# POSOUZENÍ HLUKOVÉ STUDIE ODBORNÍKEM

AKUSTICKÝ POSUDEK č.: P46.1-19, Dodatek akustického posudku P46-19, Posouzení akustické části dokumentace ÚZEMNÍ STUDIE NADŘAŽENÉ DÁLNIČNÍ A SILNIČNÍ SÍTĚ V JÁDROVÉM ÚZEMÍ OB3 METROPOLITNÍ ROZVOJOVÉ OBLASTI BRNO – 2. ETAPA z roku 2018 a jejího „DODATKU“ z roku 2019, 06/2020.

### HLUK DLE EXPERTNÍHO POSUDKU

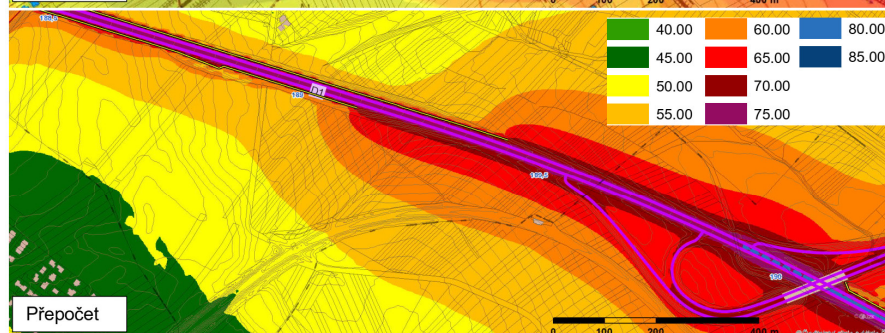
V simulaci autora posudku se neobjevují bezdůvodné poklesy hladin akustického tlaku, hluk se šíří dále než 400 m a isofony jsou ve volném prostoru hladké křivky.

### Tvar isofon v Územní studii neodpovídá isofonám dle expertního posudku!

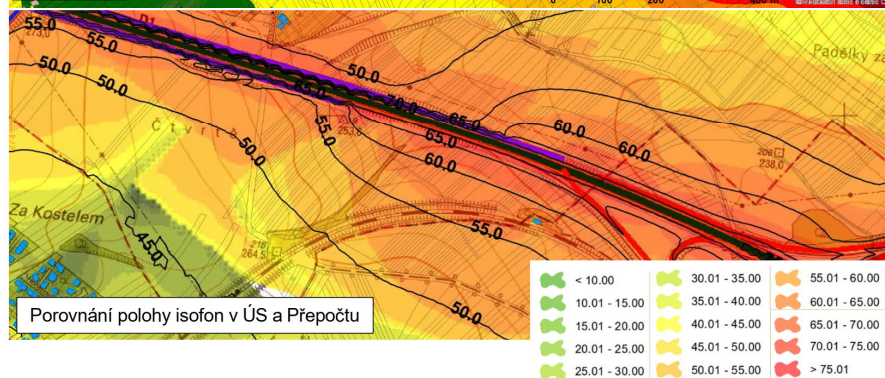
Správnost simulace posudku lze doložit hlukovými mapami ČR 2017 Ministerstva zdravotnictví.
